Gemeinde Wagenfeld: 51. Änderung des Flächennutzungsplanes

Abwägung der Stellungnahmen zur frühzeitigen Beteiligung der Behörden und sonstigen Träger öffentlicher Belange gemäß § 4 (1) BauGB und zur frühzeitigen Beteiligung der Öffentlichkeit nach § 3 (1) BauGB

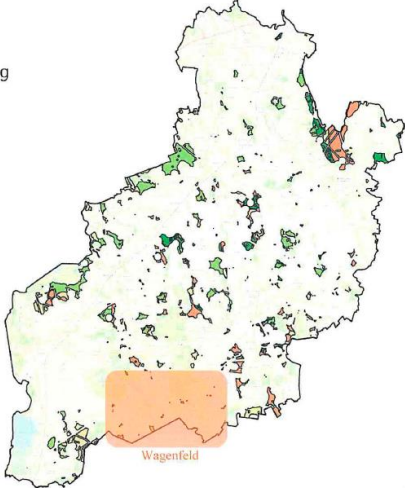
Nr.	Private Einwender/in Schreiben vom ...	Stellungnahme	<i>Planungsrechtliche Vorgaben Abwägung/Beschlussempfehlung</i>
	Fortsetzung Anwohner des Teilbereichs 4b	<p>Der Gemeinde ist es im Rahmen der Überplanung des Gemeindegebietes möglich, Wohngebietserweiterungsflächen sowie entsprechende Abstände als Tabuzonen vorzusehen, um sich ins Auge gefasste Entwicklungsmöglichkeiten nicht von vorneherein abzuschneiden.</p> <p>Das zulässigerweise verfolgbare Ziel, einen vorhandenen Ortsteil fortzuentwickeln (§ 1 Abs. 5 S. 2 Nr. 4 BauGB), kann es rechtfertigen, sich bei der Planung nicht am überkommenen, sondern an dem Baubestand auszurichten, der sich für die Zukunft abzeichnet. Eine Grenze ist einer derartigen Zukunftsprojektion lediglich durch das Verbot des „Etikettenschwindels“ gezogen, nach dem Veränderungen der baulichen Struktur, die nicht ernsthaft beabsichtigt, sondern nur vorgeschoben sind, nicht als entgegenstehende Belange herhalten dürfen.</p> <p>Darüber hinaus betrifft der Wertverlust auch insbesondere unsere Bestandsimmobilien und Grundstücke in unmittelbarer Nähe. Da diese Immobilien und Grundstücke auch als unsere Existenzsicherung und Vorsorge dienen, sehen wir hier deutliche finanzielle Einschränkungen bedingt durch diese Windkraftkonzentrationszone.</p> <p>Neben dem Wertverlust unserer Immobilien haben wir auch gesundheitliche Bedenken. Die erhöhten Emissionen, insbesondere bedingt durch Lärm und den Schattenschlag, führt zu einer erheblichen Einschränkung und Minderung, wenn nicht Gefährdung unserer Lebensqualität und Gesundheit.</p> <p>Zusätzlich beobachten wir täglich viele Fußgänger, Radfahrer und Freizeitsportler, die die umliegenden Flächen und Wege als Naherholungsgebiet nutzen. Die Errichtung von Windkraftanlagen würde dies durch eine Lärmentwicklung und den Schattenschlag deutlich einschränken. Da es sich bei den angesprochenen Personengruppen vorrangig um Wagenfelder Bürger handelt, würde sich dies auf die Bewohner der Gemeinde über unsere Flächen und Immobilien hinaus auswirken.</p>	<p>Die Gemeinde hat die im wirksamen Flächennutzungsplan dargestellten Wohnbauflächen zuzüglich eines Abstandes von 600 m als weiche Tabuzone in ihrem Standortkonzept angesetzt.</p> <p>Auf den Teilbereich 4b wird zur Entwurfsfassung aus den oben genannten Gründen verzichtet. Eine weitere Abwägung der vorgebrachten Bedenken zu Teilbereich 4b ist damit entbehrlich.</p> <p>Auf den Teilbereich 4b wird zur Entwurfsfassung aus den oben genannten Gründen verzichtet. Eine weitere Abwägung der vorgebrachten Bedenken zu Teilbereich 4b ist damit entbehrlich.</p>
